Cantaron

Plan Local d'Urbanisme

Pièce 3
Avis émis par les Personnes Publiques
Associées et les personnes consultées

Espaces agricoles et naturels :

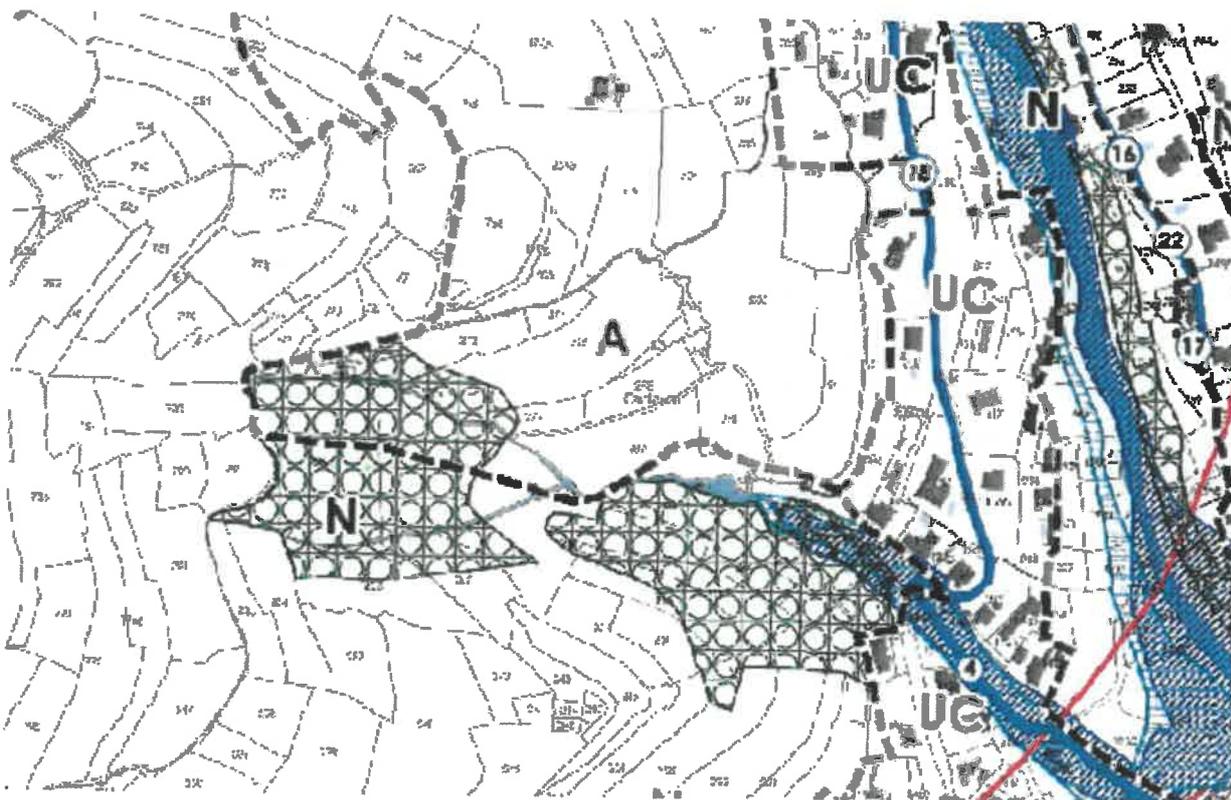
Le zonage A n'appelle pas de remarque particulière à l'exception d'un secteur agricole situé au nord des quartiers du Collet et de la Bégude. En effet, le zonage A reprend les grandes zones agricoles ou pastorales de la commune. Toutefois, sur le secteur de la Bégude, la zone A est grevée en partie d'espaces boisés classés. Il n'est donc pas exploitable. Aussi, il convient soit de le supprimer, soit de l'exclure de la zone A (voir carte ci dessous).

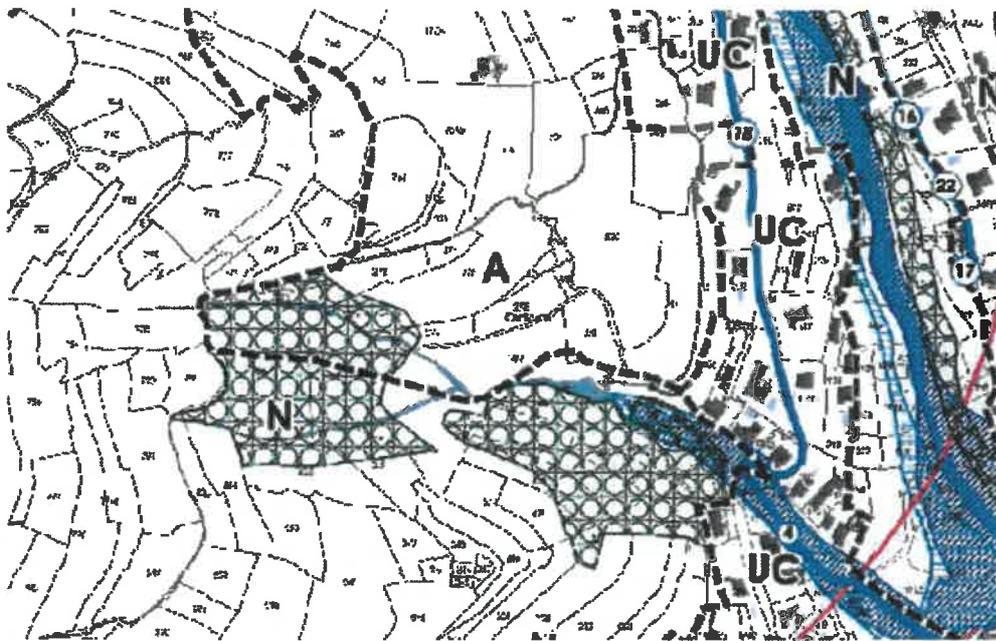
2)- de modifier l'EBC (Espace Boisé Classé) sur le secteur de la Bégude. En effet la zone A y est en partie grevée d'EBC, ce qui la rend inexploitable. Il convient donc soit de supprimer cet EBC soit de l'exclure de la zone A (cf. carte ci-dessous).

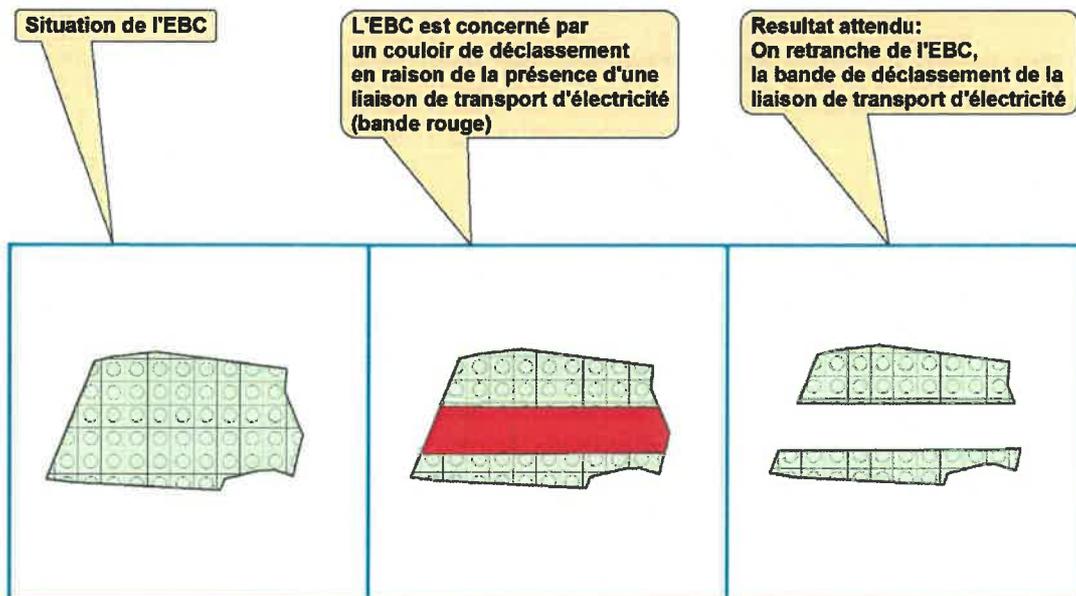
Nous vous demandons par conséquent de bien vouloir rectifier le déclassement des couloirs des espaces boisés classés en retranchant les bandes de déclassement de la façon suivante :

- de 30 m de large de part et d'autre de l'axe des lignes 63 000 Volts,
- de 40 m de large de part et d'autre de l'axe des lignes 225 000 Volts,
- de 80 m de large de part et d'autre de l'axe des lignes 2 x 225 000 Volts.

- de 05 m de large de part et d'autre de l'axe des lignes électriques souterraines ;

Une liaison de transport d'électricité se trouve à l'intérieur d'un EBC ?

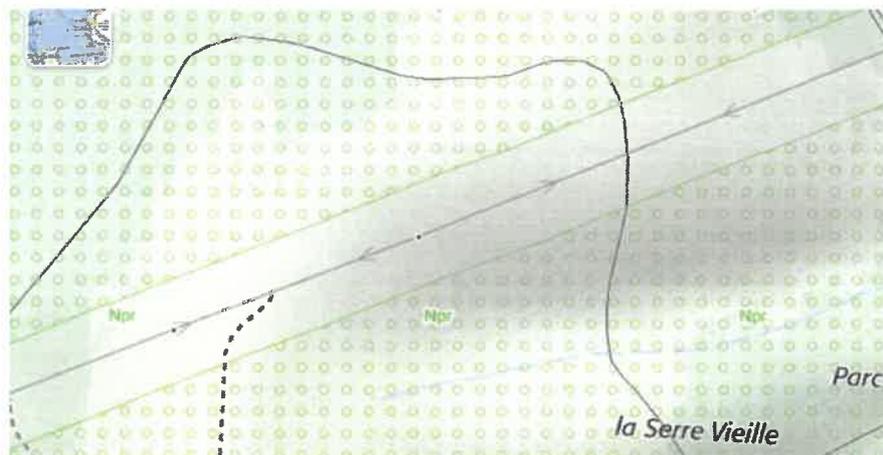
Exemple de prise en compte correcte d'une ligne électrique dans une zone en Espace Boisé Classé (le classement de la zone restant en zone naturelle) :
